改善箇所説明図

改善の内容

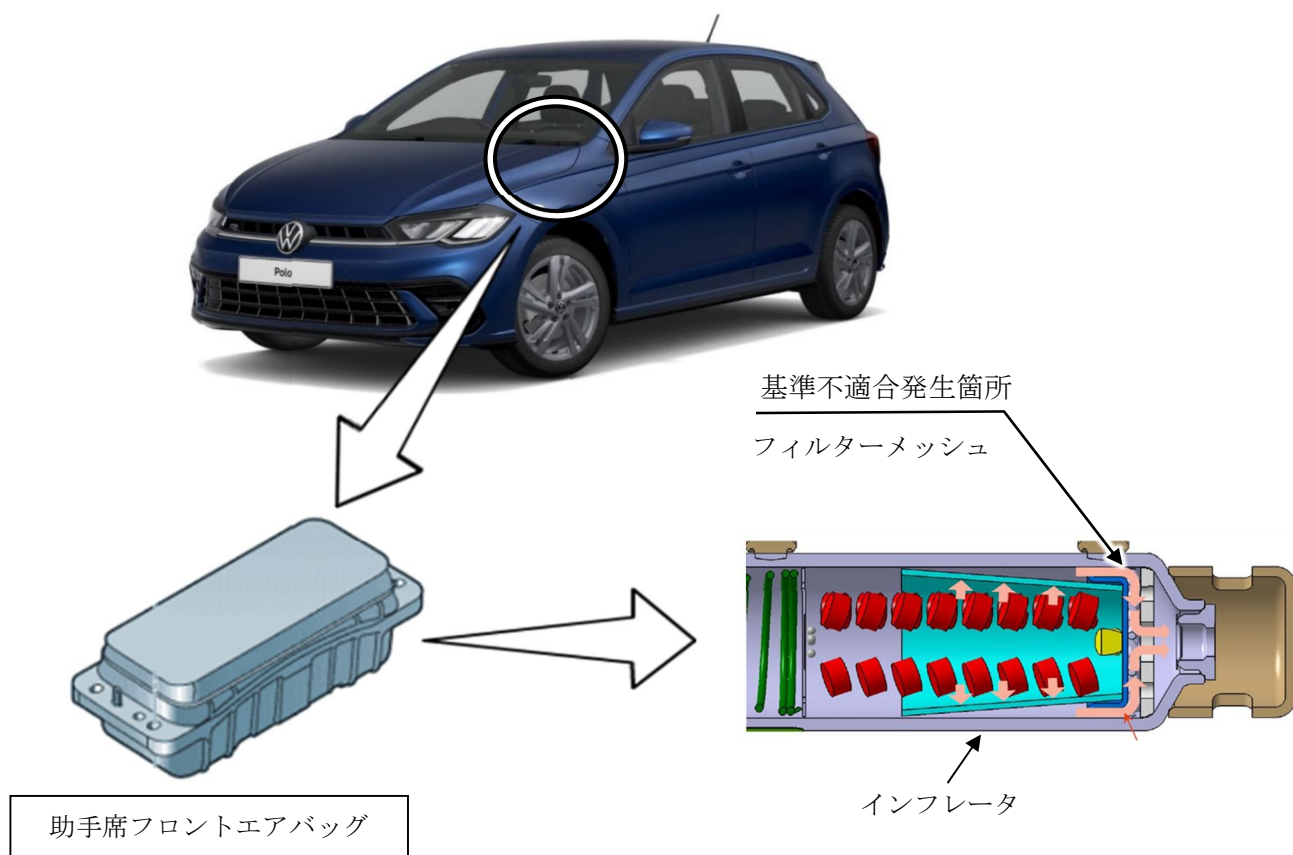
注：□は、交換をする部品を示す。

助手席フロントエアバッグのインフレーター（膨張装置）内のフィルターメッシュにおいて、製造工程が不適切なため、編み目の密度が高いものがある。そのため、エアバッグ展開時にインフレーター内の圧力が上昇してインフレーター容器が破損し、金属部品が飛散して乗員が怪我をするおそれがある。

全車両、助手席フロントエアバッグを良品に交換する。
